Medical MDS-250 · MDS-300 和 MDS-400 系列產品變更通知

MDS-250, MDS-300 和 MDS-400 系列醫療電源 Molex 控制用連接器 (CN 101) 即將停產 (EOL)。因此，台達將把連接器製造商改為 JST。

2. 產品外觀變更

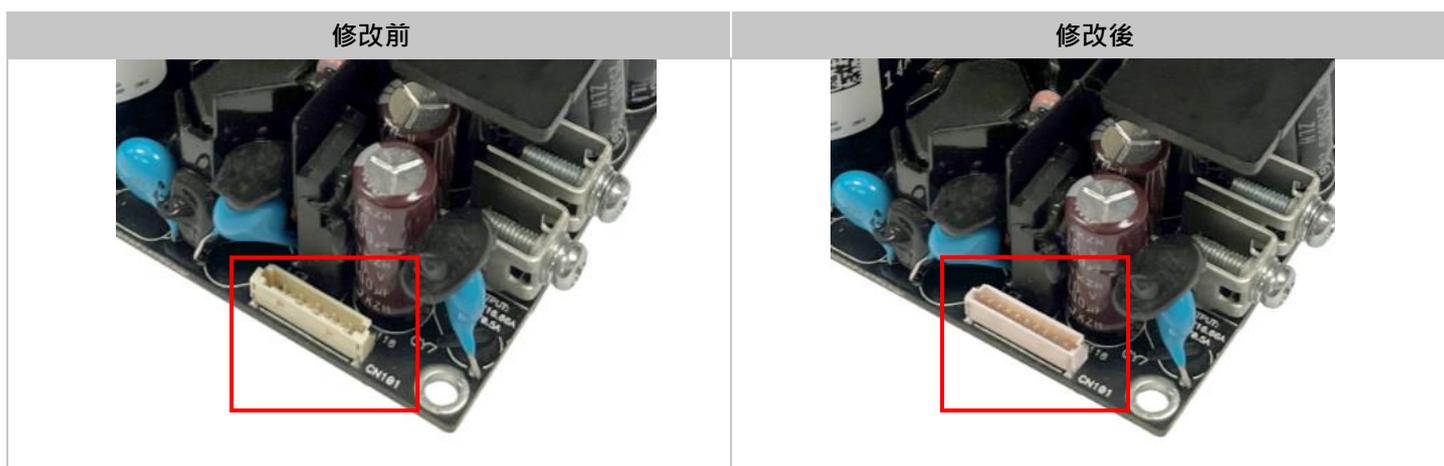
修改前	修改後
<p>電源端 Molex 104141-1010 Rating: DC50V/1A</p> <p>系統端 Housing: Molex 1041421000 Terminal: Molex 1045398002</p>	<p>電源端 JST BM10B-SRSS-TB1(LF)(SN) Rating: DC50V/1A</p> <p>系統端 Housing: JST SHR-10V-S-B & SHR-10V-S Terminal: JST SSH-003T-P0.2-H</p>
